Observation sur le nombre de plateformes de stockage décentralisé

présentée le 10 juin 2022

par une équipe d'experts de « La grande Côte châillonnaise », Association déclarée W213002114

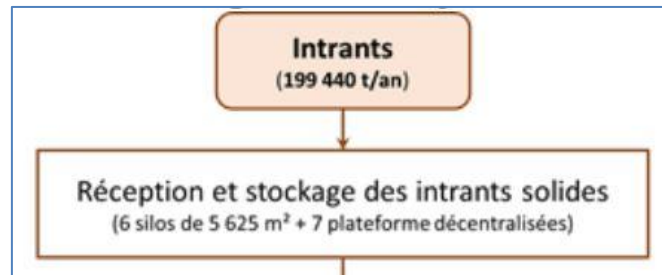
En page 39 du volet A (dossier ICPE) du dossier de demande, sur la figure 4 (schéma global de fonctionnement du projet) il est question de « 7 plateforme (sic) décentralisées » :

En page 309 du même document, ce nombre ne s'élève plus qu'à 6 :

Tandis que dans les autres documents il n'est plus question que de 5 plateformes, sans qu'un début d'explication ne vienne éclairer sur les motifs qui ont pu conduire à faire fi d'une décision prise lors d'une réunion de concertation.
